CENTRÁLNÍ LÉKÁRNA – POŽADOVANÉ ÚPRAVY INTERIÉRU

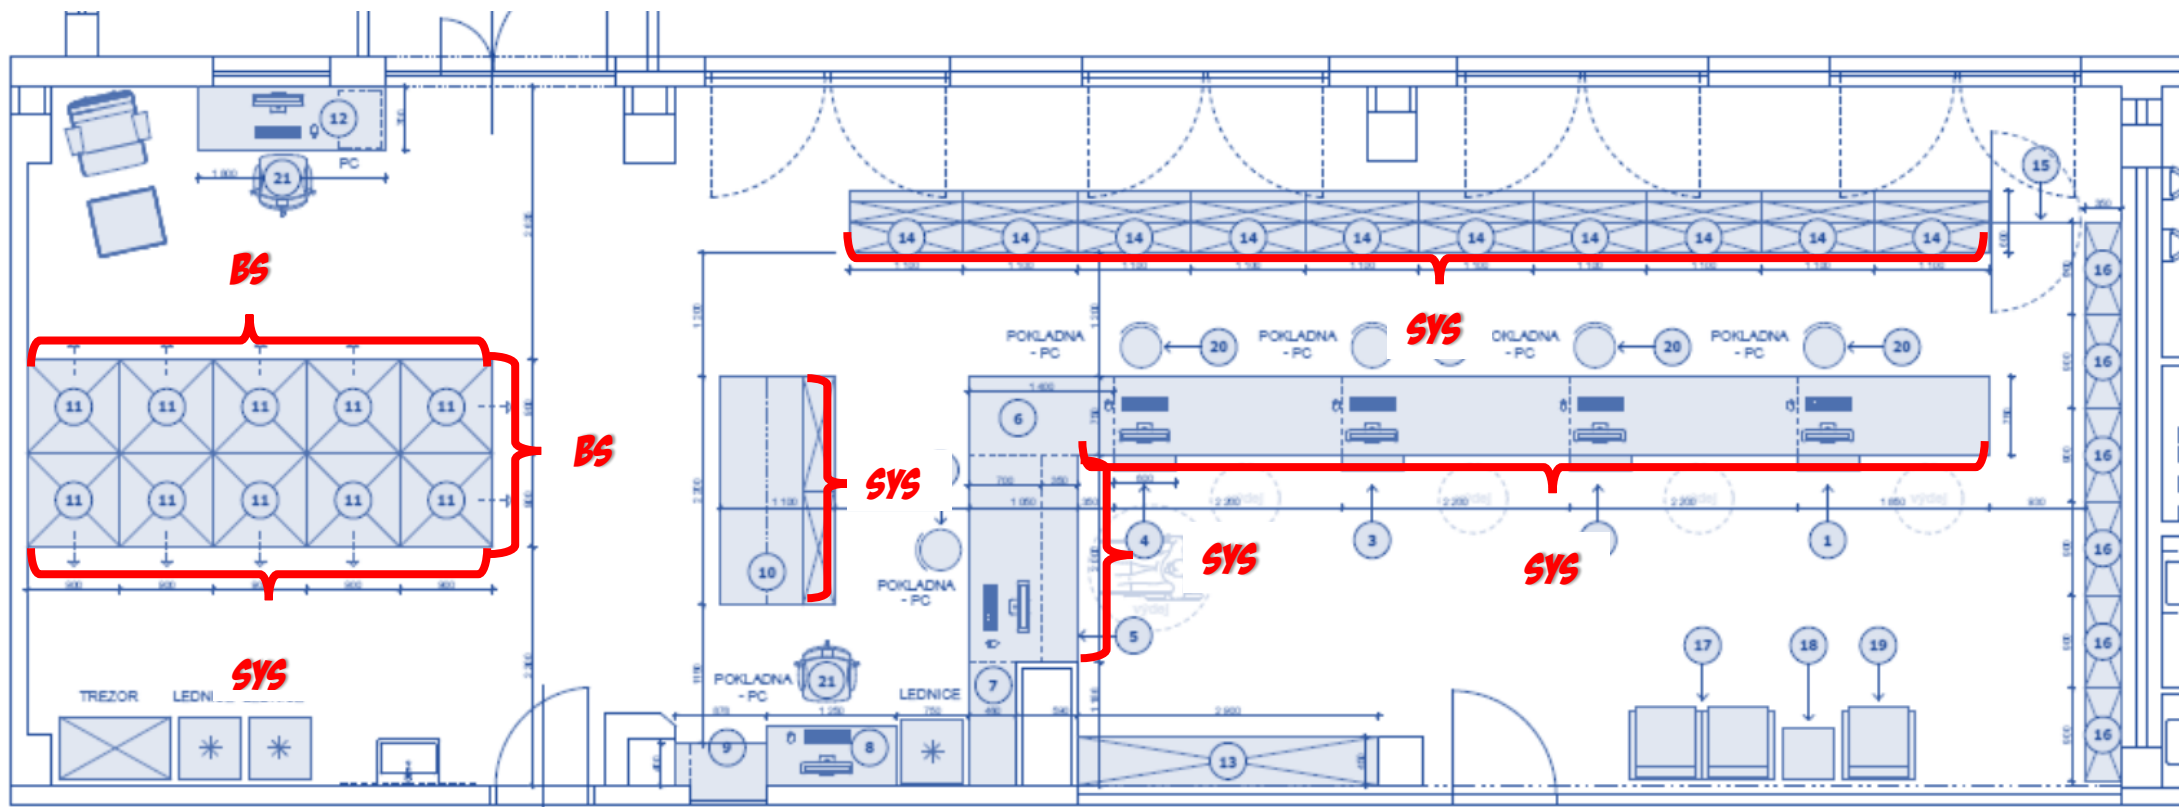
⑥ **Tára** – rozdělení šuplíků na půl – všechny systémové

⑪ **Doplňovací regály** - úprava počtu šuplíků – zůstanou pouze spodní dva šuplíky o velikosti 250 a 200 mm, zbytek bude nahrazen policemi

⑭ **Regály výdej** – všechny šuplíky systémové
